**INFORME DE ORIENTACIÓN DE OFICIO  
N° 005-2021-OCI/0471-SOO**

**“DOCUMENTO TÉCNICO ACTUALIZADO: ADECUACIÓN DE  
VÍAS PARA EL DESARROLLO DE LA MOVILIDAD URBANA  
SOSTENIBLE (CICLOVÍA) EN LOS DISTRITOS DE  
TARAPOTO, MORALES Y LA BANDA DE SHILCAYO, DE LA  
PROVINCIA DE SAN MARTÍN, DEPARTAMENTO DE SAN  
MARTÍN”**

**PERÍODO DE EVALUACIÓN:  
DEL 6 AL 17 DE SETIEMBRE DE 2021**

**IMAGEN N° 12**

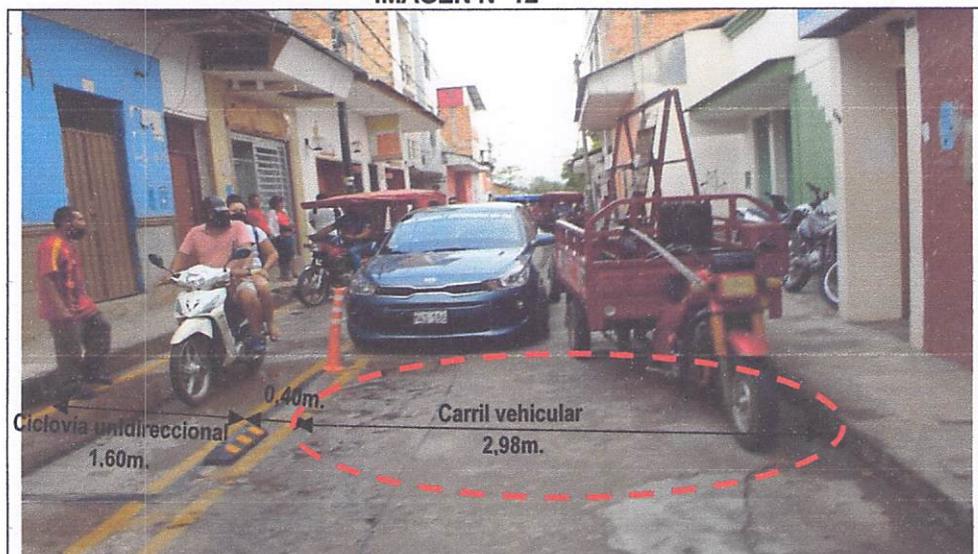
Del cuadro antes señalado se advierte que, la implementación de ciclovía unidireccional, afectó el ancho disponible para el carril vehicular en el Jr. Moyobamba (cuadra 2), Jr. Bolognesi (cuadra 5) y Jr. América (cuadra 1), situación que se replicaría en el puente Samaniego que une los distritos de Tarapoto y la Banda de Shilcayo (**ver imagen n.º 16**); cabe precisar que, durante la inspección física<sup>24</sup> se constató que en el puente Samaniego aún no se implementó la señalización horizontal (pintura en la losa de concreto) y colocación de elementos de segregación (bolardos de polietileno y topellantas de caucho), sin embargo, al ser considerada como parte de la ruta de la ciclovía actualizada por la Entidad, se debe advertir que incumpliría las normas técnicas señaladas; lo indicado se muestra en las siguientes imágenes:

Vista del Jr. Moyobamba cuadra 2 en la cual se ha implementado la ciclovía, se dispone de carril vehicular de flujo de un ancho de 2,98m.

IMAGEN N° 20

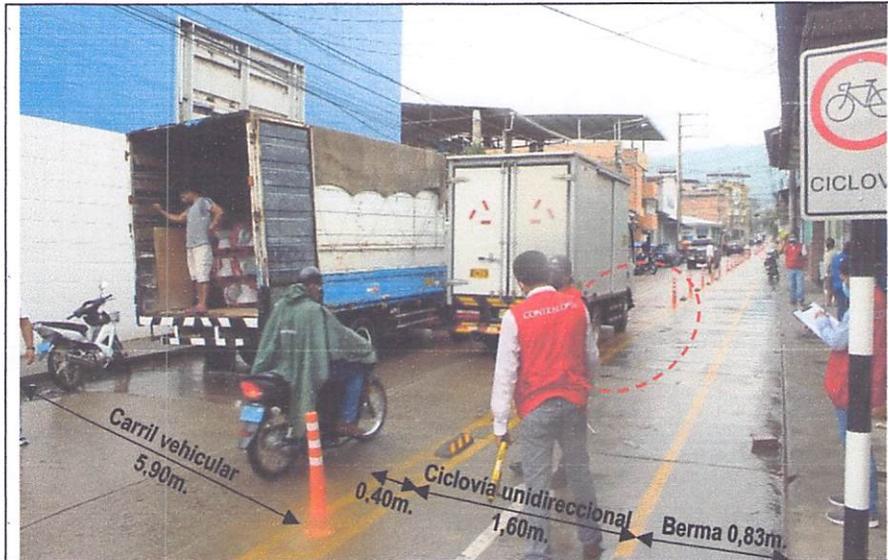
Se constata flujo vehicular al límite de la señalización horizontal de la línea continua de segregación de la ciclovía en **Jr. Ricardo Palma C-4**.

IMAGEN N° 44  
VISTA DEL SENTIDO DE TRÁNSITO DE LAS RUTAS DEL NUEVO TRAZO DE LA CICLOVÍA

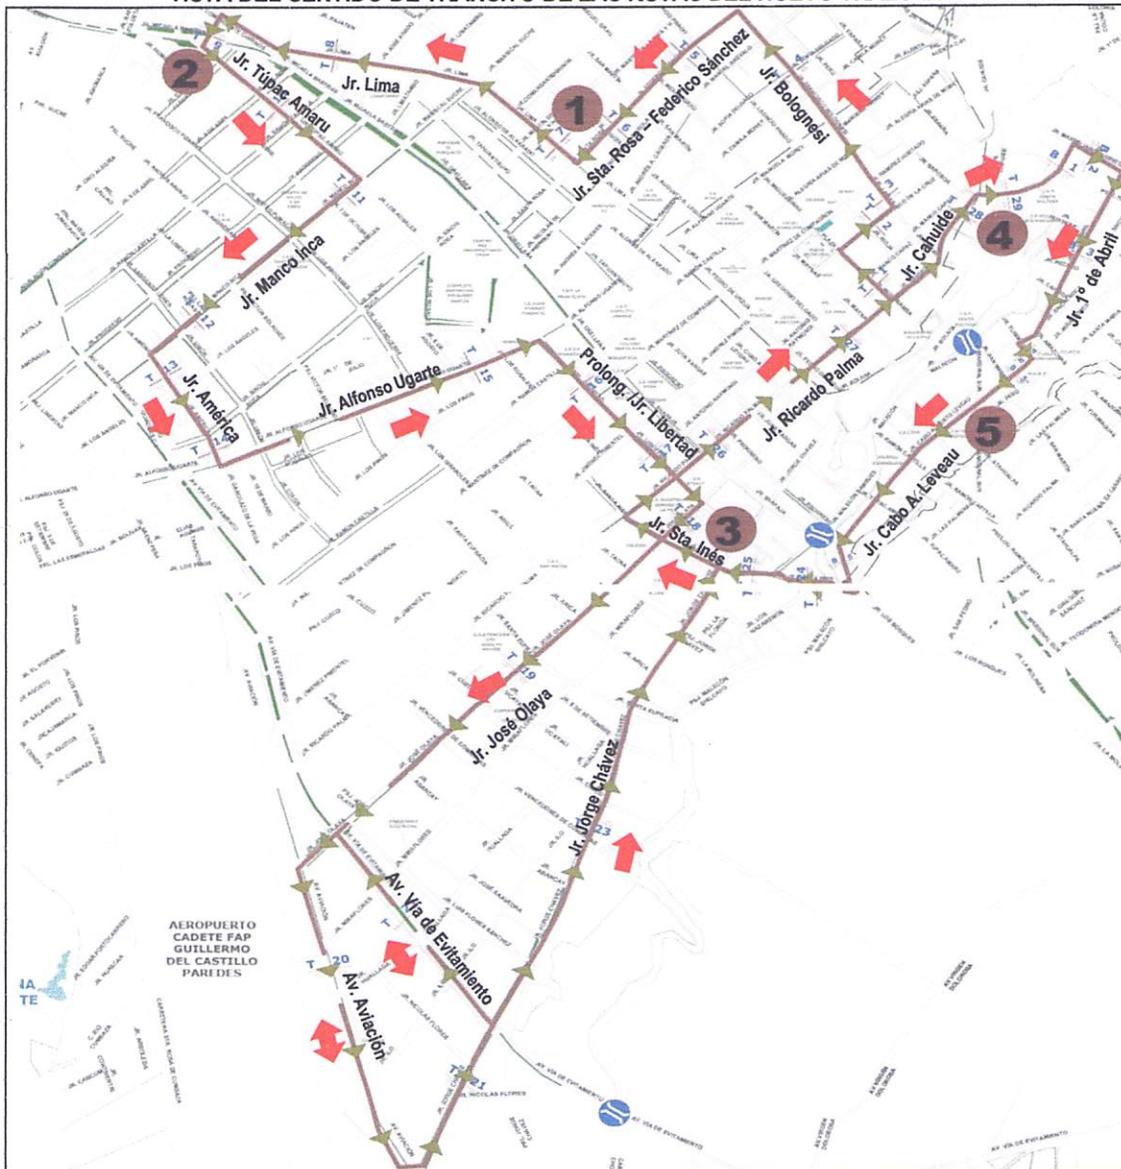
En la siguiente imagen, se muestra las rutas de la ciclovia y el sentido de tránsito, en el que se observa que no se dispone del desplazamiento en doble sentido de la red de ciclovías temporales<sup>33</sup> en las rutas 1, 2, 4 y 5 y parte de la ruta 3 (jirones Santa Inés, José Olaya y Jorge Chávez) del distrito de Tarapoto, lo que ocasionaría un mayor consumo de tiempo para los usuarios que tengan que realizar el recorrido ya sea de ida o retorno y una mayor exposición a inconvenientes por la demora; hecho que no fue considerado durante la planificación del nuevo trazo de la ciclovia.

Cabe señalar que, en la ruta 3 correspondiente al distrito de la Banda de Shilcayo, de los planos contenidos en el documento técnico actualizado, se proyectó que el desplazamiento sea en un solo sentido; y que, si bien no se ha ejecutado aún, ocasionaría igualmente, problemas de desplazamiento y demora en los usuarios que las utilizan.
